改善箇所説明図

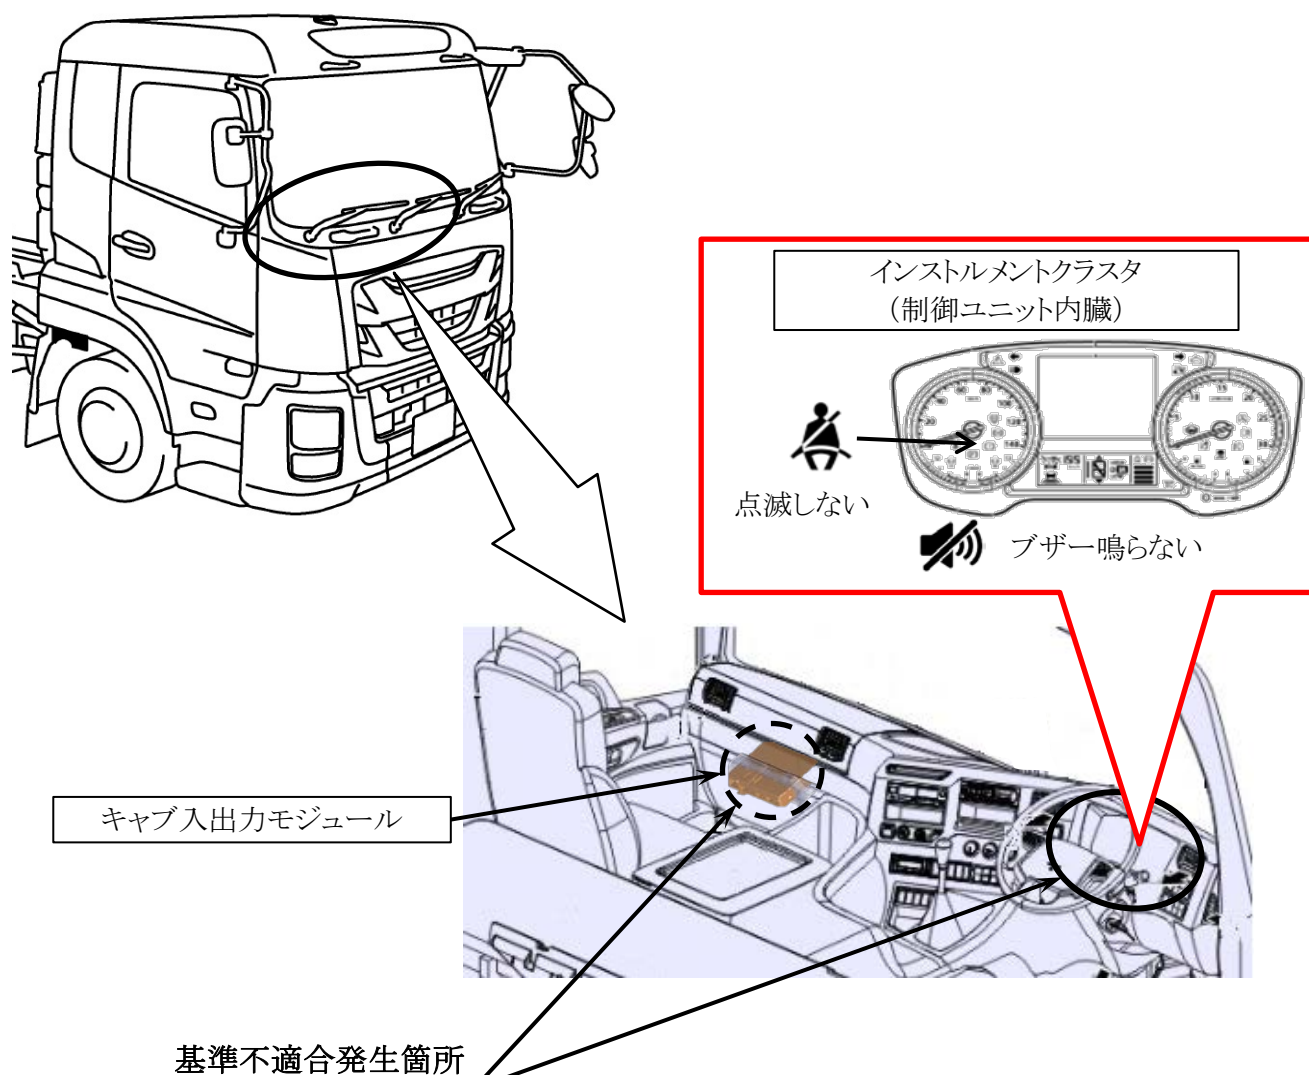
協定規則第16号(大型車のシートベルト非装着時警報装置)認可車両において、制御プログラムが不適切なため、車速が15km/h以上の特定の条件でシートベルトを脱着すると、走行時に発報するシートベルト非装着警告灯の点滅(視覚警報)および警告音(聴覚警報)が正しく作動しない。そのため、保安基準第22条の3(シートリマインダ)に定める要件を満足しない。

全車両、インストルメントクラスタのシートベルト警報制御プログラムを対策仕様に修正およびキャブ入出力モジュールの着座判定閾値のパラメータを書き換える。

注： ☐ は、措置する部品を示す。

識別：作業完了車には、助手席側ステップ部VINプレート右下端に青色ペイントを塗布する。
